SERVICE-INFO

Визуална и техническа промяна на отклоняваща ролка 532 0410 20

Артикулни номер: 532 0410 20

Снимка 1: 532 0410 20 – стара конструкция

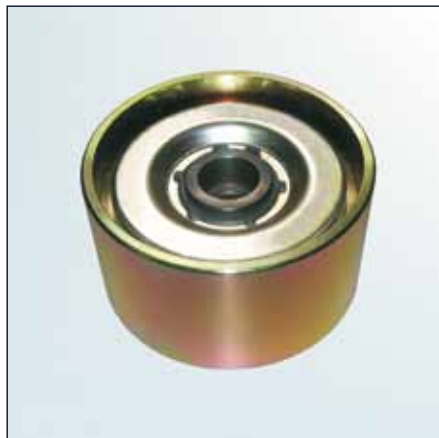
Като част от непрекъснатите ни усилия за подобряване на нашите продукти, на отклоняващата ролка са извършени някои промени, позиция #.532 0410 20. Тази Сервизна информационна листовка показва визуалните характеристики на поранната конструкция и новата конструкция. Освен с приложени различен производствен метод и по-широката с 4 mm ролка, новата ролка е по-лека (тежи 657 грама в сравнение със старата ролка, която тежи 966 грама).

С новия вариант се доставя също и болт M10x40 (виж Илюстрация 2). Този болт замества фиксиращия болт M10x35, с който се фиксираше поранната ролка (виж Илюстрация 1).
